ECE/TRANS/SC.3/2009/4
9 octobre 2009

**UNIFICATION DES PRESCRIPTIONS TECHNIQUES ET SECURITE EN
NAVIGATION INTERIEURE**

Amendements au Code européen des voies de navigation intérieure

Proposition présentée par le Président du groupe de travail informel du
Code européen des voies de navigation intérieure

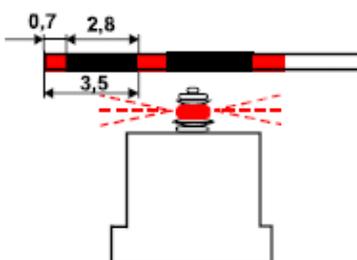
- a) Ajouter un nouveau paragraphe ainsi conçu :
 1. Balisage
La voie navigable, le chenal ainsi que les points dangereux et les obstacles ne sont pas toujours balisés.
Lorsque des bouées sont utilisées, elles doivent être ancrées à une distance d'environ 5 m des limites qu'elles indiquent.

- a) Figure 8, supprimer le second dessin ;
- b) Au paragraphe concernant le voyant supprimer « ou latte en forme de croix de Saint-Georges peinte en jaune » ;

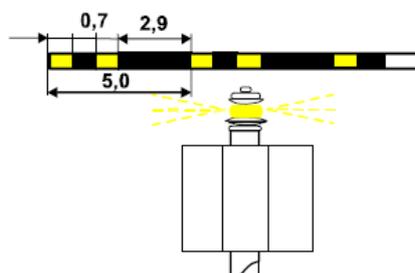
- c) Ajouter une image du signal avec le feu et l'image suivante du feu :
